**Objet : BRUXELLES. Place Jean Jacobs, 7.**

**Demande de permis unique portant sur la restauration du bien, l'extension du rez-de-chaussée et du grenier, le rehaussement de l'annexe arrière en vue d'implanter un ascenseur et le réaménagement des logements aux étages.**

### **Avis conforme de la CRMS**

*Ci-contre : Projet façade arrière, image tirée du dossier examiné en séance du 03/04/2013*

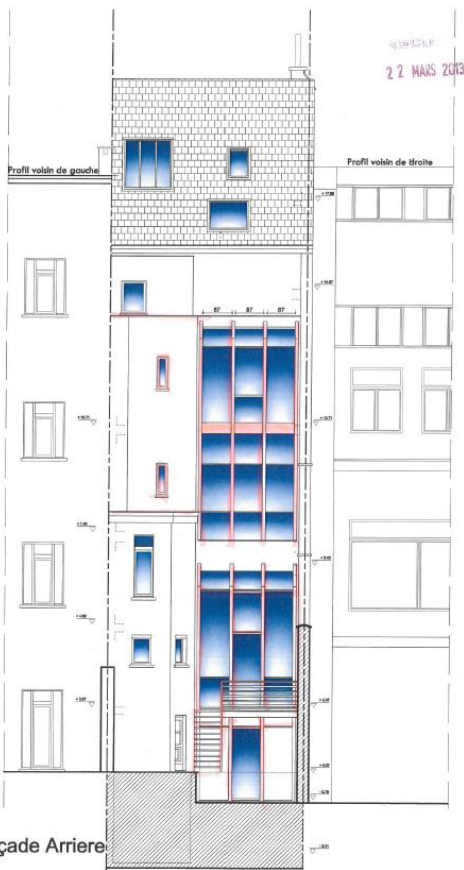
L'avis de la CRMS était défavorable pour les raisons suivantes :

- Le projet porterait atteinte aux toitures classées arrière et notamment au lanterneau surplombant le vitrail de la pièce arrière du bel étage qui serait supprimé au profit d'une dalle 'marchable' (sol d'une nouvelle extension). Le vitrail classé ne serait plus éclairé qu'en second jour, soit une option peu valorisante du point de vue patrimonial.
- Les interventions projetées altèreraient sensiblement la composition arrière de la maison, pourtant très bien conservée et de belle qualité ainsi que des dispositifs intérieurs caractéristiques sans apporter une réelle amélioration du point de vue fonctionnel : l'ascenseur prévu dans l'annexe arrière ne permettrait pas une desserte efficace et fluide de l'immeuble étant donné la présence inévitable de volées d'escaliers reliant l'annexe au bâtiment avant.

Façade arrière situation proposée vue 4  
*Projet façade arrière, extrait du dossier, décembre 2013*

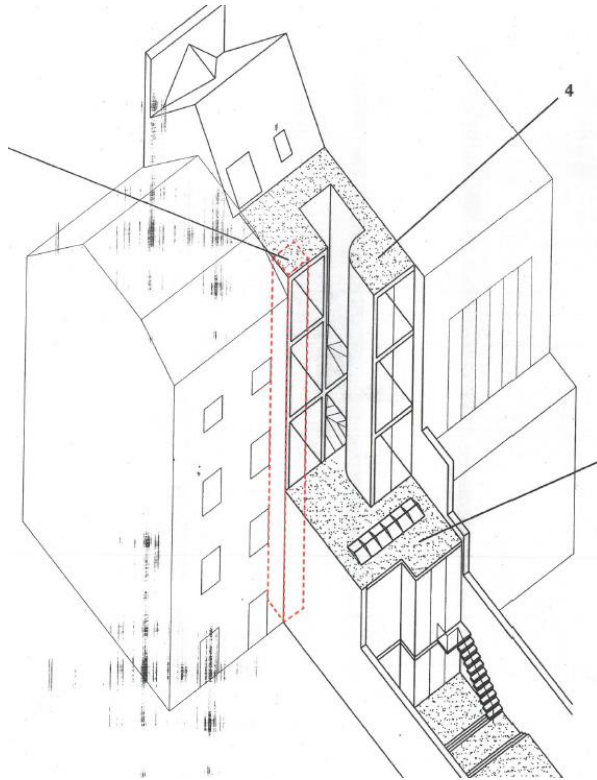
Cet avis était plus favorable pour les raisons suivantes:

- Les interventions lourdes qui étaient initialement prévues, et notamment la transformation radicale de la façade arrière et de l'annexe pour l'implantation d'un ascenseur, avaient été abandonnées au profit d'un projet plus respectueux des qualités et caractéristiques architecturales et spatiales de la maison.

- Bien que l'usage de l'ascenseur soit relativement restreint et qu'il ne semble pas entièrement indispensable pour le bon fonctionnement de la maison, la CRMS ne s'oppose pas à son installation et accepte sa nouvelle implantation.

- La CRMS ne s'oppose pas aux modifications de baies dans l'annexe et à la suppression de l'appendice suspendu en façade arrière. Cependant, elle déplore la disparition, au 2<sup>ème</sup> étage de l'annexe, d'une baie de fenêtre pour l'aménagement d'un local sanitaire (suppression de baies, création d'une grande surface pleine), la CRMS demande de revoir l'aménagement intérieur de l'annexe de manière à préserver la fenêtre existante du 1<sup>er</sup> étage.

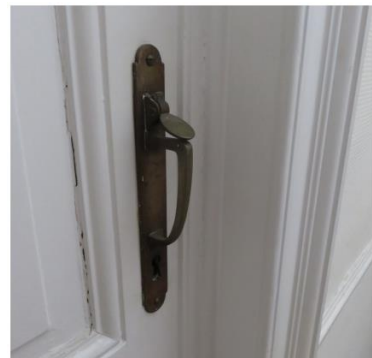
- Les détails d'exécution de la verrière au-dessus de la cage d'escalier et du lanterneau au-dessus du vitrail devront être soumis à la DPC pour approbation

- Pour les portes RF, la CRMS invite le demandeur à chercher des solutions en partenariat avec la DPC et les services de prévention incendie. En effet, selon le niveau d'exigence imposé, il conviendrait de confronter les ouvrages existants aux prescriptions techniques et performances à atteindre en termes de résistance au feu : épaisseur des profilés, matériaux et finitions, caractéristiques des vitrages et des parclozes, spécificités de la quincaillerie, faisabilité d'intégrer des joints intumescents, contrôle des jeux entre les éléments,... et d'évaluer si, et dans quelle mesure ces ouvrages existants peuvent éventuellement être adaptés et/ou doublés. D'autres exemples prouvent, en effet, que l'on peut trouver des solutions permettant de conserver les éléments patrimoniaux tout en respectant les performances à atteindre en matière de sécurité-incendie. Sous réserve de l'approbation du SIAMU, d'autres mesures préventives pourraient être examinées en compensation du maintien des menuiseries. Si malgré tout, le remplacement des menuiseries de porte s'imposait, les portes existantes devraient rester conservées et/ou réutilisées in situ et les portes de remplacement devraient être réalisées en respectant autant que possible les caractéristiques et le mode constructif des ouvrages existants.(nb : la CRMS souligne qu'il est difficile de se prononcer sur ce point sans connaître la position du SIAMU sur ces interventions)

Ci-dessus : Plan de la situation projetée au 1<sup>er</sup> étage. On peut y apercevoir le nouveau WC ainsi que la nouvelle annexe vitrée. Plan tiré du dossier de demande

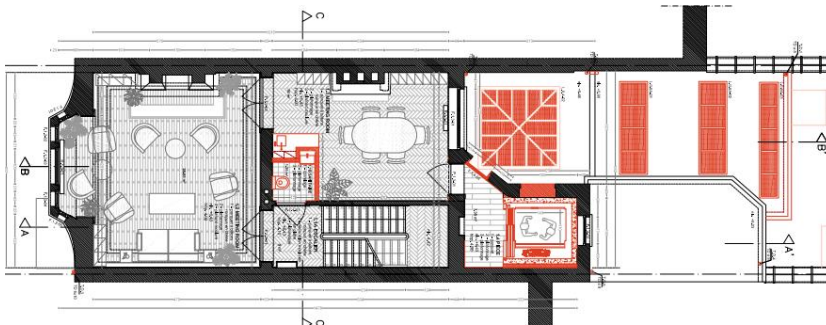
- Le WC du niveau +1 ne sera pas implanté afin que ce dernier n'impacte pas la volumétrie des espaces. La facilité d'accessibilité aux autres étages permet d'accéder aux espaces sanitaires de ces derniers rendant l'absence de sanitaires au +1 non préjudiciable ;
- L'enduit sur isolant en façade arrière sera un enduit lisse comme tout comme l'enduit existant ;
- Si elle ne remet pas en question son avis sur l'installation d'un ascenseur, la CRMS fait remarquer que la présence de ce dernier ne permet pas une accessibilité pour PMR, notamment dû à la présence de marches d'escaliers pour y avoir accès ;
